Mission régionale d'autorité environnementale

Projet de centrale photovoltaïque au lieu-dit Blanas à Saint- Jean-du-Pin (Gard)

N°MRAe : 2023APO120

Avis émis le 07 octobre 2023

Figure 2: Plan de masse (source : dossier)

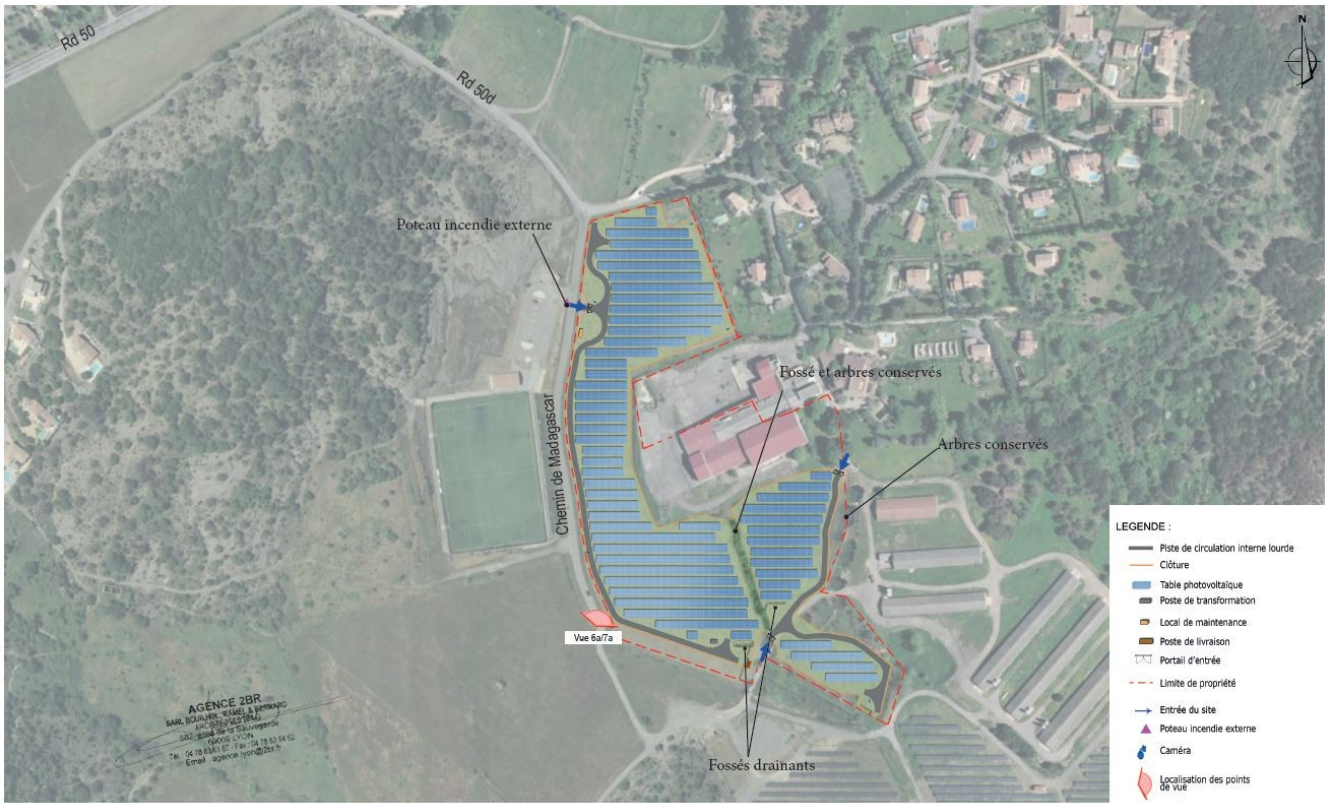
Conformément aux dispositions de l'article R. 122-5 II du CE, l'étude d'impact est jugée formellement complète. Toutefois, la description des travaux est générale et mériterait d'être complétée et adaptée au projet. En effet, l'étude évoque le positionnement des zones de stockage du matériel et des déchets de chantier sans les décrire précisément, ne permettant pas une analyse précise des impacts. La MRAe rappelle que, dans le but de réduire au maximum les impacts sur le milieu naturel en particulier, les installations de chantier (base de vie, parkings, zones de stockage) devront être positionnées dans les zones d'enjeu les plus faibles.

La MRAe recommande de compléter la description du projet et des aménagements nécessaires en phase de chantier et d'exploitation. Elle recommande de préciser la localisation des zones de stockage et de la base de vie afin d'estimer leurs impacts sur les milieux naturels et l'érosion des sols.
